ふそうエアロエースのその他の装置（天井エアコンユニット）のリコールについて

改 善 箇 所 説 明 図

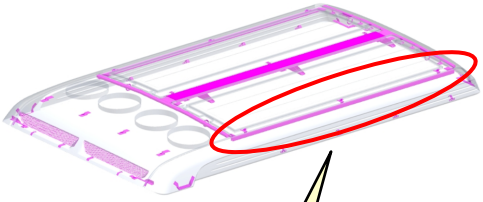
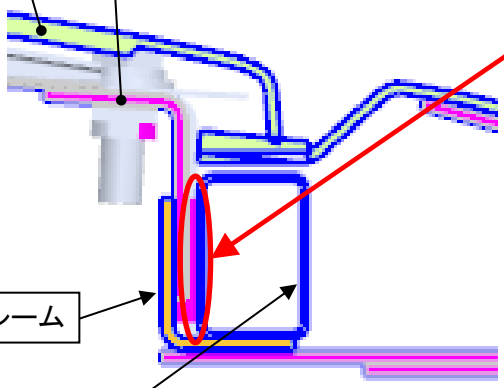
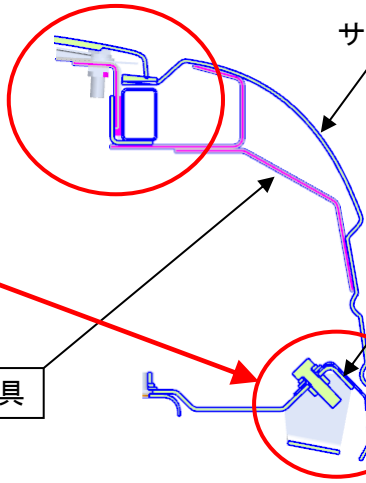
大・中型観光バスにおいて、天井エアコンユニットの樹脂製カバーを固定する金具類の防錆処置が不適切なため、当該金具類に錆が生じるものがある。そのため、そのままの状態で使用を続けると、当該金具類の接合力が錆の進行によって低下し、最悪の場合、強い横風等を受けるとカバーが持ち上がって固定部が破損し、天井エアコンユニットからカバーが脱落するおそれがある。

全車両、各天井エアコンユニットカバーの取付け金具を点検し、剥離が認められた場合はリベットによる固定を追加すると共に、サイドカバー側フレームのカバー固定部にL字フレームを追加する。

注 ： □ は追加する部品を示す。

⬚ は剥離が認められた場合に、リベットによる固定を追加する箇所を示す。
